监理工程师通知单

工程名称：安丘市 60MW 光伏扶贫电站项目

编号：AQ-GF-ZH-003

主题：关于石埠子施工三队进场地锚桩抽检质量相关事宜

图三:

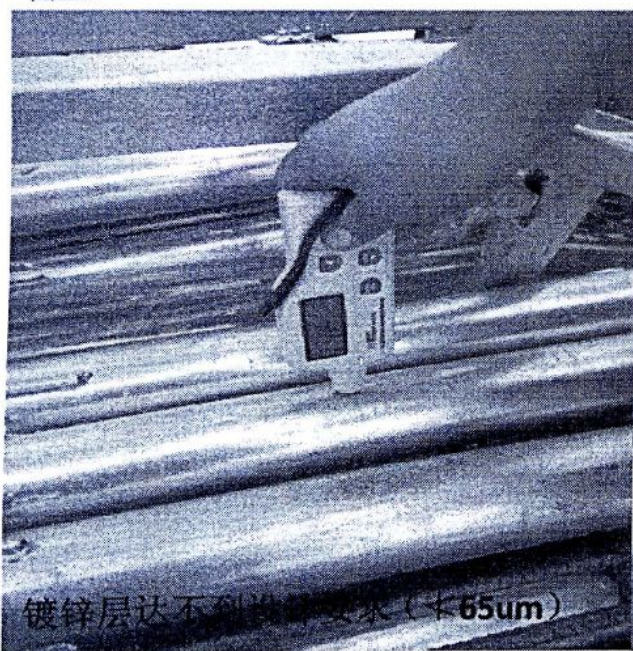
镀锌层达不到设计要求 ($<65\mu\text{m}$)

对这批材料抽检评定为不合格，不允许卸车，整车拉回原厂；希望你单位对材料进场前做好跟踪，不要再有类似质量问题出现。
